Samodzielny Publiczny Szpital Wojewódzki im. Papieża Jana Pawła II w Zamościu

Dotyczy: odpowiedzi na pytania.

Samodzielny Publiczny Szpital Wojewódzki im. Papieża Jana Pawła II w Zamościu ul. Aleje Jana Pawła II 10 informuje, że do zaproszenia do złożenia oferty na dostawę lampy operacyjnej diodowej dla Oddziału Laryngologii wpłynęły pytania.

Pytanie 13

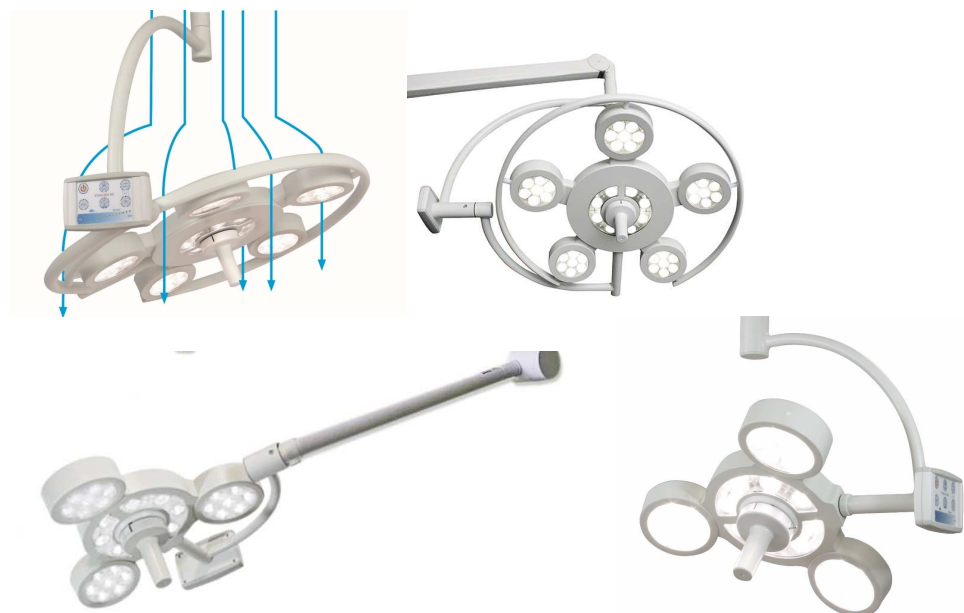
Prosimy o wyjaśnienie Zamawiającego czy dopuści lampę operacyjną w kształcie koła wg poniższego zdjęcia? Kopuły przystosowane do współpracy z nawiewem laminarnym poprzez segmentowa budowę.

Zamawiający nie dopuszcza powyższych rozwiązań. Zgodnie z zapisami w pkt. 7 opisu przedmiotu zamówienia Zamawiający oczekuje zaoferowania lampy o czasach w kształcie bryły zamkniętej, zwartej.
